Conferenza dei Servizi (19.11.2015)  
Indizione e Convocazione:  
Progetto gestione Produttiva ATAg16

OGGETTO: Osservazioni riferite a "**Indizione e convocazione di Conferenza di Servizi** ai sensi dell'art. 14 della Legge n°241/1990 e successive modificazioni ed integrazioni per l'approvazione del **progetto di gestione produttiva ATEg16** – Cassina Nuova SN1 - Comuni di Bollate e Senago (MI) ai sensi dell'art. 11 della L.R. n. 14/98 a seguito di istanza prot. n. 159333/2011 del 06/10/2011 da parte del Consorzio di Senago".

**Il Movimento 5 Stelle Senago presenta la seguente osservazione al progetto in oggetto.**

Tavole 1 - Sistema infrastrutturale, (sezioni [1](#), [2](#), [3](#), [4](#), [5](#), [6](#)), scala 1:30.000

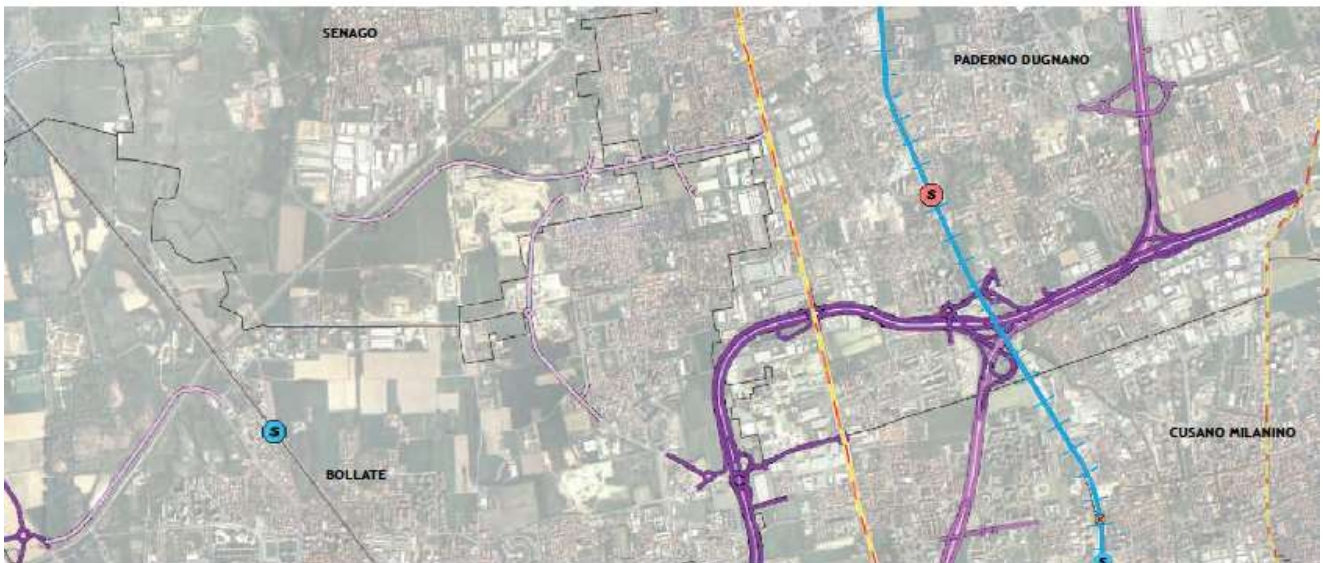
Si rileva che il PGT non riporta la previsione di un nuovo collegamento stradale nella parte sud-est del territorio comunale (che continua in Bollate), contenuta nella Tav. 1 del PTCP vigente. Si chiede pertanto di inserire tale previsione nel PGT quale indicazione strategica, al fine di renderne possibile la futura realizzazione.

Le prescrizioni del PTCP sono state recepite dal PGT del Comune di Senago, come si evidenzia nelle due tavole di seguito rappresentate:
